VYSVĚTLENÍ ZADÁVACÍ DOKUMENTACE Č. 1

Název veřejné zakázky:	Generální rekonstrukce TG1
Druh řízení:	Otevřené řízení
Druh zakázky:	Dodávky
Režim veřejné zakázky:	Nadlimitní sektorová zakázka
Zadavatel:	TAMERO INVEST s.r.o.
Sídlo zadavatele:	O. Wichterleho 810, 278 01 Kralupy nad Vltavou, Česká republika
IČ:	24781452

Závislost výstupní teploty páry z turbíny t_2

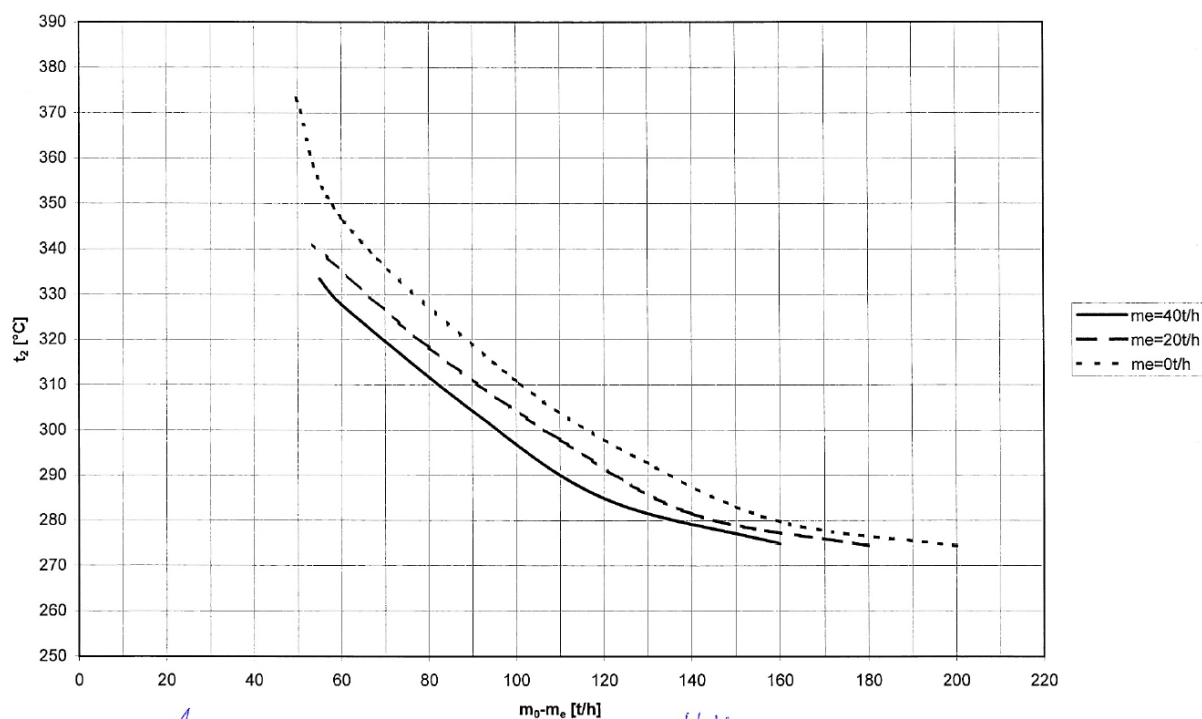
Pro nacenění izolace bych potřeboval teplotní spádový graf od turbíny.“

Budeme-li vycházet z najíždění TG, kdyby měl být nejmenší teplotní rozdíl mezi vstupem a výstupem, tak to vychází následovně – teplota na vstupu 520°C a na výstupu cca 400°C. Při max. výkonu by měla být teplota na výstupu cca 265°C. Těleso turbíny se izoluje stejně, a to na teplotu vstupní páry.
